Trajectaanpak N219a in de gemeente Zuidplas

Ontwerpnotitie

Provincie Zuid Holland
Den Haag
7 december 2011
definitief

documentnr.: DW-BA6360101100-R-0001

Muur 's-Gravenweg 44

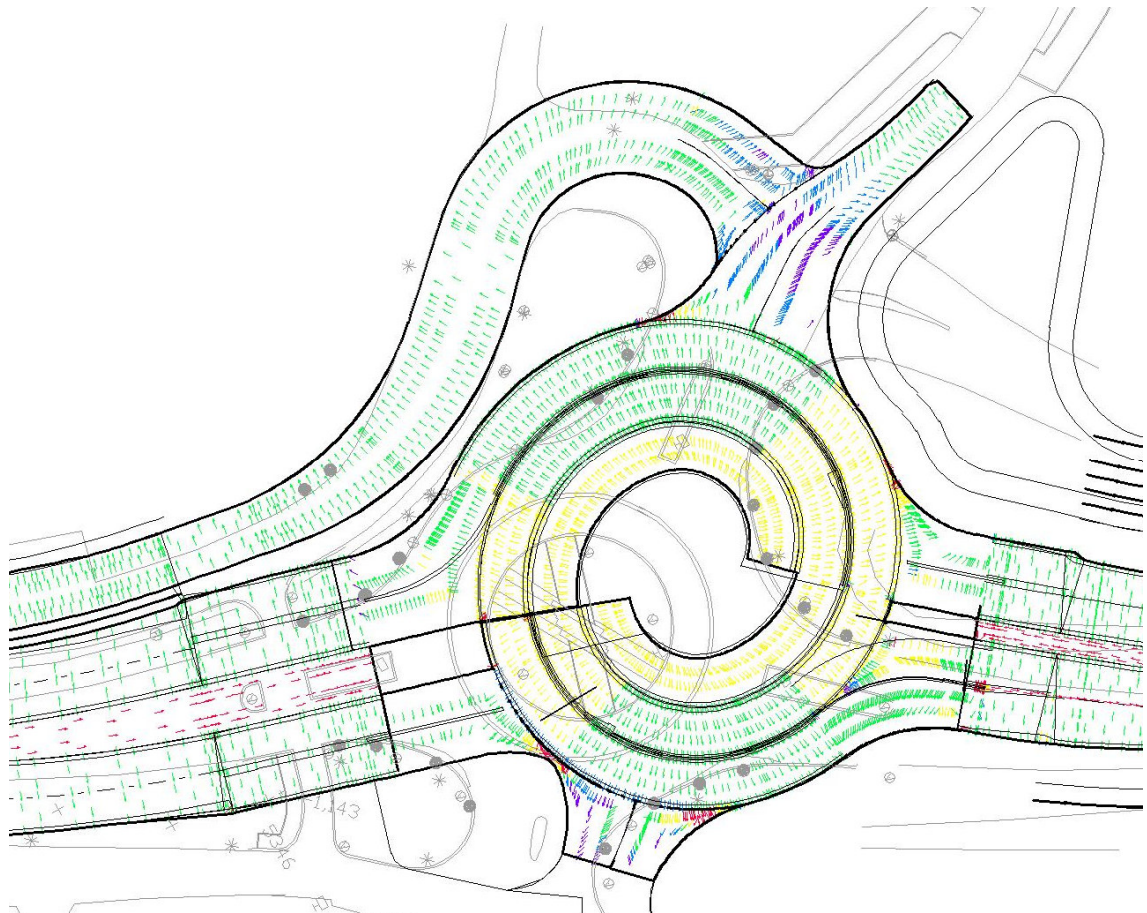
Er is een gesprek geweest met de eigenaar van de muur op de brug ter hoogte van 's-Gravenweg 44.

De muur kan niet gesloopt worden. Het versmallen van de rijbaan heeft aangezien dit in een bocht gebeurd, niet onze voorkeur qua verkeersveiligheid.

De wijziging van dit deel ontwerp wordt verder uitgewerkt in de bestekfase.
